リコール届出一覧表

リコール届出日: 令和3年2月19日

| リコール届出番号 | 4899 | リコール開始日 | 令和3年2月19日 |
| 不具合の部位(部品名) | 駆動装置(起振機ケース) | | |

改善箇所説明図

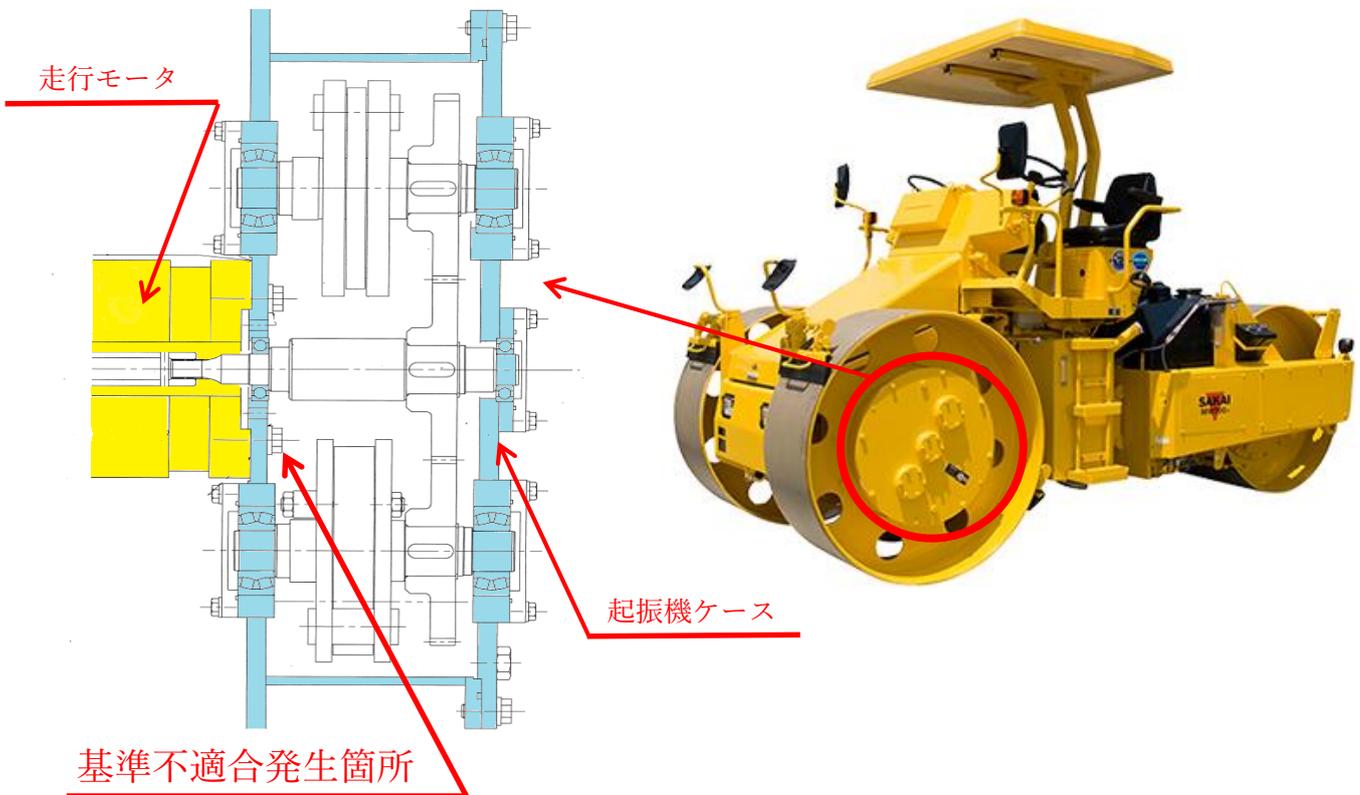
ロードローラの駆動装置において、起振機ケースの塗装指示が不適切なため、走行モータと起振機ケースを取付けるボルト取付面の塗装が剥がれ、起振機ケース取付ボルトの締付力が低下するものがある。そのため、そのままの状態で使用を続けると、当該ボルトが緩み、走行モータ取付面からギヤ油が漏れるおそれがある。

全車両、ボルト取付面を清掃し、取付ボルトを適正トルクで締付ける。
